発電用原子炉施設に係る特定機器の設計の 型式証明申請

設置許可基準規則への適合性について (概要版一式)

2023.6.30
日立造船株式会社

10.指摘事項（コメント）への回答

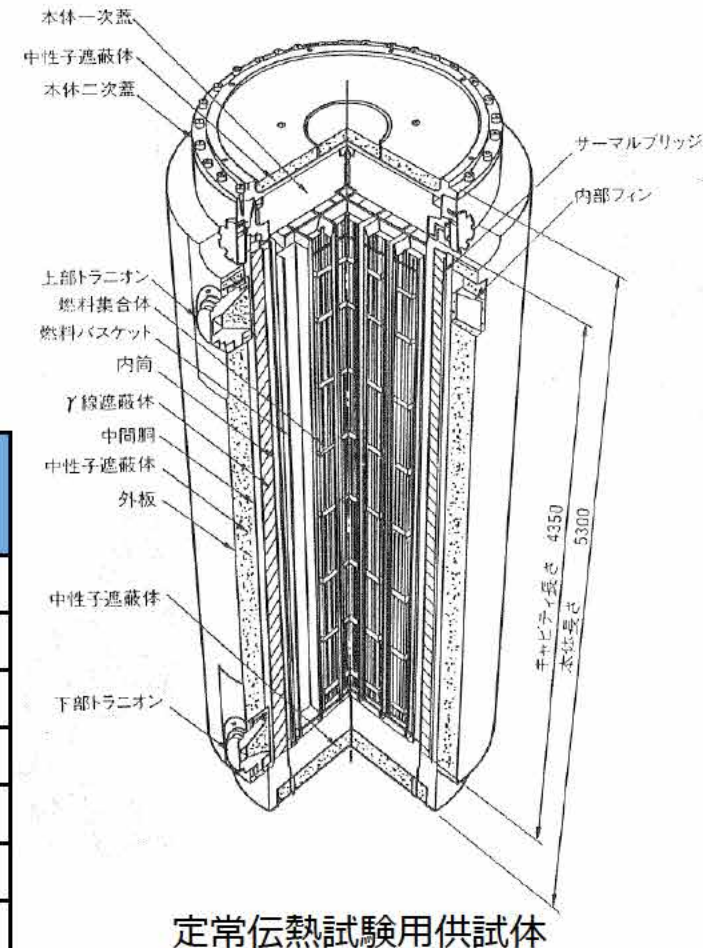
No.	受領日	コメント内容	該当条文	コメント回答	対応状況
9	2022/2/8 審査会合	除熱機能については、伝熱解析コード（ABAQUS）の適用性について、本申請の特定兼用キャスクと ABAQUS コードの解析機能の検証に用いた定常伝熱試験用供試体との伝熱形態の比較等を踏まえ、詳細に説明すること。	16条	Hitz-P24型と定常伝熱試験用供試体は、主要な構造及び収納物仕様は同等であり、伝熱形態（伝導、放射、対流）は同様である。そのため、定常伝熱試験用供試体の伝熱試験により検証された伝熱解析コード（ABAQUS）の Hitz-P24型への適用性は確認されている。 詳細は、「10.2 指摘事項（コメント）への回答」で説明する。	第15回審査会合で回答。
10	2022/2/8 審査会合	第14回審査会合資料1-4の別紙1に記載されている除熱解析の保守性について、保守的となる理由を、感度解析の結果等を踏まえ、より詳細に説明すること。	16条	詳細は、「10.2 指摘事項（コメント）への回答」で説明する。	第15回審査会合で回答。
11	2022/11/28 審査会合	許容引張応力S値を設定する上で実施されているクリープ試験について、3000時間までの試験が完了し、10,000時間まで実施するとのことだが、終了する見通しは立っているのか。 一部の試験が継続中であると型式の承認に影響すると思われる。 クリープ特性の考慮に試験結果が影響する場合は、今後の会合で説明し、申請書のS値を変更する場合は補正すること。	全般	クリープ試験は一部の試験片が未破断であるが、残存する全ての試験片が10,000時間を越えていることから、試験結果を未破断として取扱い、 <u>現時点までのデータを用いて、許容引張応力（S値）を補正する。</u> 本件については、「10.2 指摘事項（コメント）への回答」で詳しく説明する。	第23回審査会合で回答。
12	2022/11/28 審査会合	60年の設計貯蔵期間を経てもHZ-A3004-H112はMn系分散相による分散強化とMgによる固溶強化が期待できるとあるが、強度とは別に伝熱機能への影響はないか。	全般	HZ-A3004-H112の熱物性値は、経年変化で有意な影響が生じないため、 <u>伝熱機能への影響はない。</u> 本件については、「10.2 指摘事項（コメント）への回答」で詳しく説明する。	第23回審査会合で回答。

指摘事項No.9

以上より、定常伝熱試験用供試体の伝熱試験により検証された伝熱解析コード（ABAQUS）のHitz-P24型への適用性は確認されている。

項目	Hitz-P24型 (構造は「2. Hitz-P24型の仕様」参照)	定常伝熱試験用供試体 (構造は右図参照)
本体胴内雰囲気	乾式（ヘリウム充填）	乾式（ヘリウム充填）
収納燃料型式	PWR用燃料（17×17型）	PWR用燃料（17×17型）
収納体数(体)	24	21
崩壊熱量(kW)	18.1	23
外径(mm)	2659	2400
容器の材質	低合金鋼	ステンレス鋼
バスケットの材質	アルミニウム合金	ステンレス鋼

応力-破断時間プロット

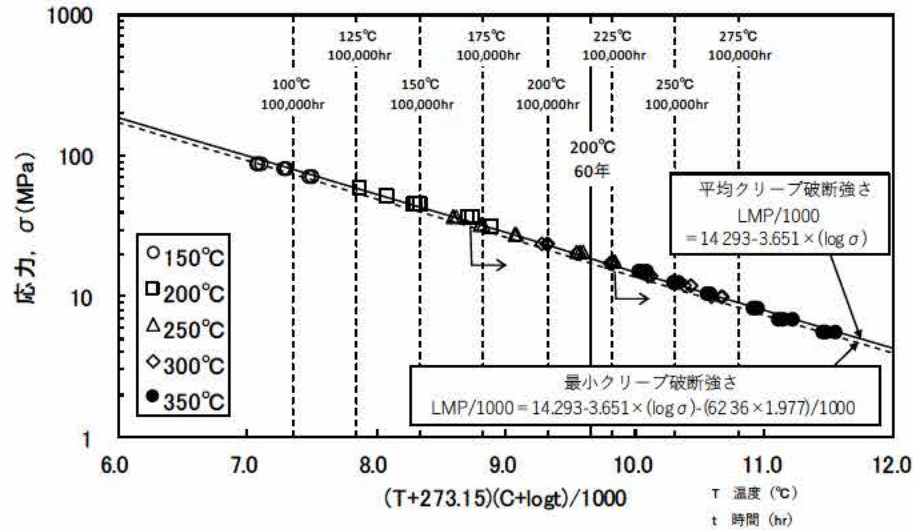
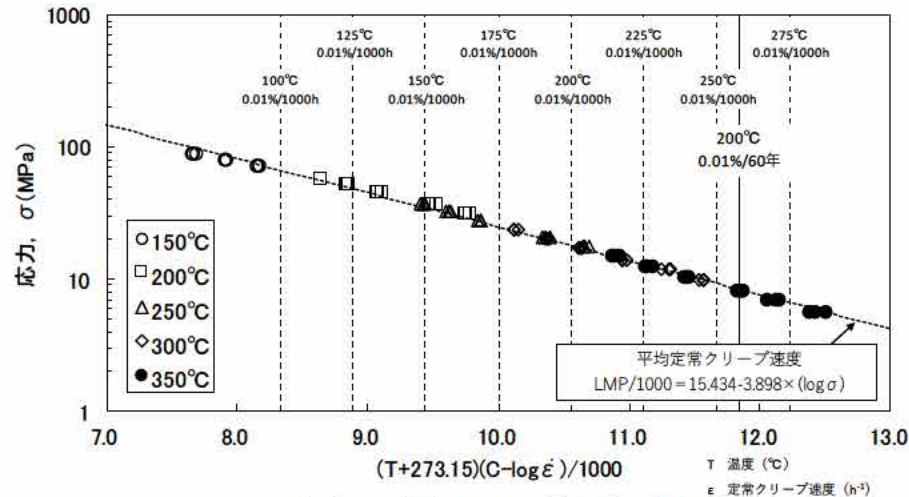
指摘事項No.11

許容引張応力S値を設定する上で実施されているクリープ試験について、3000時間までの試験が完了し10,000時間まで実施するとのことだが、終了する見通しは立っているのか。
一部の試験が継続中であると型式の承認に影響すると思われる。クリープ特性の考慮に試験結果が影響する場合は、今後の会合で説明し、申請書のS値を変更する場合は補正すること。

注：表中の で囲う試験データは未破断の試験片を示す

図a Al-Mg合金の熱伝導率と温度の関係に及ぼすMg添加量の影響 [2]

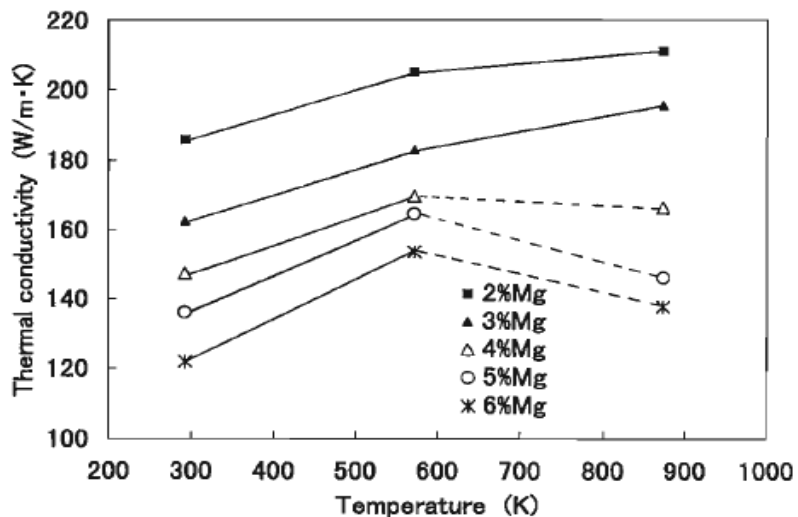
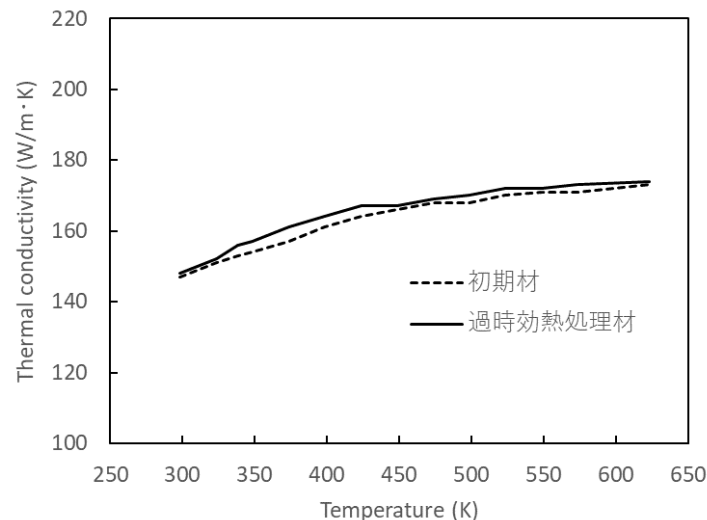
指摘事項No.12

アルミニウムの導電率、熱伝導率などの物理的性質は、アルミニウムの純度の影響が大きく、純度が高くなるほど、導電率、熱伝導率は高くなる。[1]

経年変化によりアルミニウム合金の純度が変化することはなく、熱伝導率などの物理的性質に有意な変化は生じない。

また、熱物性に対する60年の設計貯蔵期間における熱ばく露に伴う過時効の影響については、補足説明資料1-1 9.1項においてHZ-A3004-H112の初期材と過時効熱処理材の熱物性値が試験で確認されており、試験結果から**初期材と過時効熱処理材の熱物性値に有意な差のないことを確認している。**

図a LMPで整理したHZ-A3004-H112材の応力-定常クリープ速度プロット

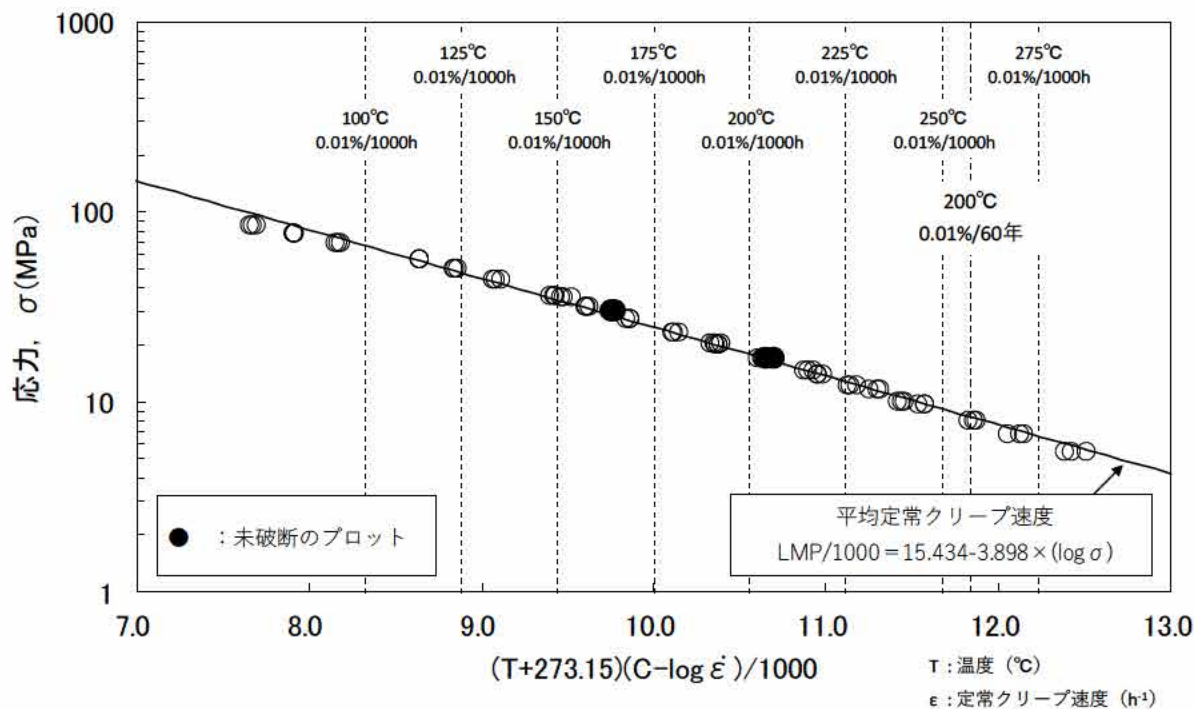
指摘事項No.16

図aに示すHZ-A3004-H112材の応力－定常クリープ速度プロットは、LMPで整理した予測線とよく一致しており、LMP、つまり**アレニウスの関係に従うことが明らか**である。

図bおよび図cは、様々の温度で熱処理した純アルミニウムの再結晶率を示す。LMPでよく整理できており、**熱処理に伴う金属組織変化に対しても、LMPによる整理は有効**である。

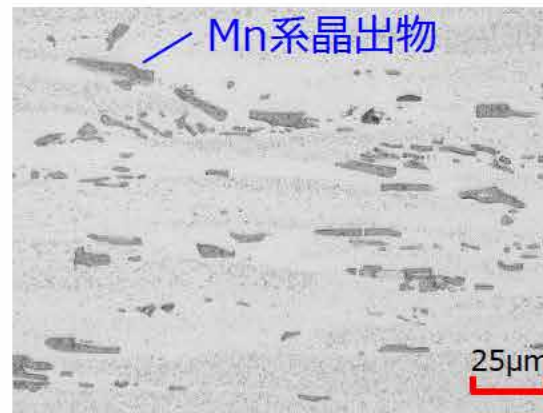
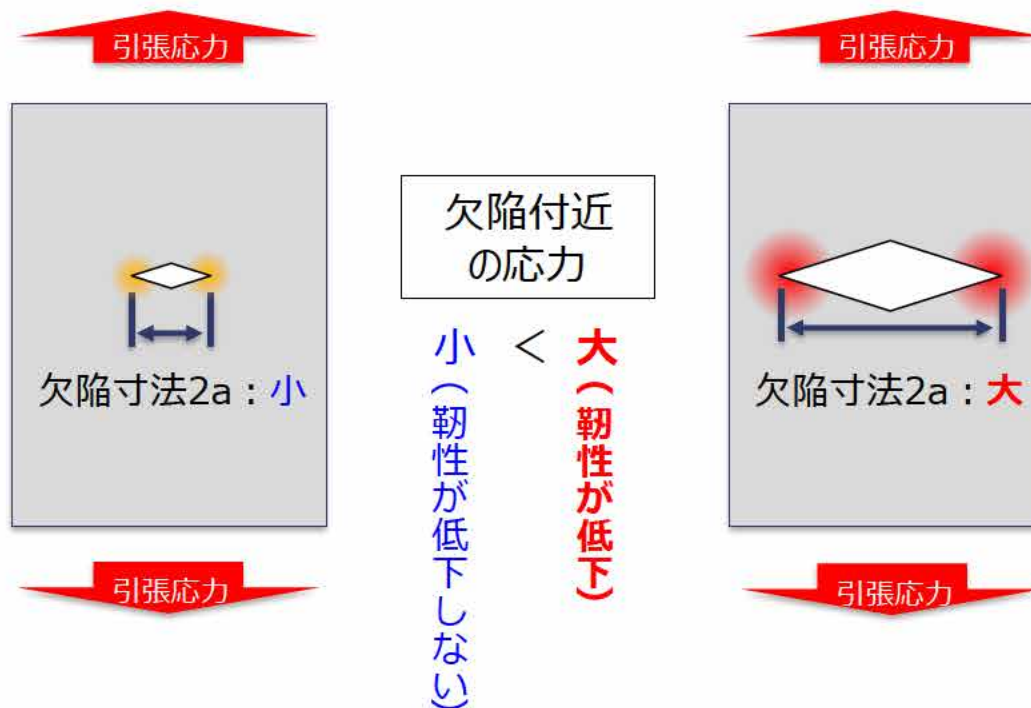
No.	受領日	コメント内容	該当条文	コメント回答	対応状況
18	2023/2/16 審査会合	HZ-A3004-H112において設計貯蔵期間にT相(AlCuMgZn)が析出することによる強度への影響を定量的に示すこと。	全般	Mgの添加量を減らすとともに過時効熱処理した機械試験用供試材により、設計貯蔵期間を経たHZ-A3004-H112材のT相析出を含む強度低下を保守的に模擬できる。したがって、T相析出による強度の低下について特別な配慮は不要である。 本件については、「10.2 指摘事項（コメント）への回答」で詳しく説明する。	第25回審査会合で回答。

指摘事項No.18

設計貯蔵期間を経たHZ-A3004-H112材は、定性的にT相の析出による析出強化が見込まれる。一方、過時効熱処理した機械試験用供試材は、T相が析出しておらず、**T相の析出強化に対して保守的**である。

設計貯蔵期間を経たHZ-A3004-H112材は、T相(AlMgCuZn)が析出することで、母相におけるCu、Zn、Mgによる固溶強化が低下する。

・図dはAl-Zn-Mg-Cu合金のTEM組織^[13]の例を示すが、析出物の大きさは数nmである。
一方、図eに示すHZ-A3004-H112材のMn系晶出物の大きさは25 μ m程度である。
図fは欠陥寸法の大きさと材料の靱性の関係（模式図）を示す。析出物を欠陥（材料に生じた穴）と考えた場合、T相はMn系晶出物に比べてはるかにサイズが小さく、脆化はほとんどないと推察される。

以上より、**HZ-A3004-H112材は、Cu、Zn、Mgの添加量が少なく、T相の析出による脆化はほとんどないと推察される。**
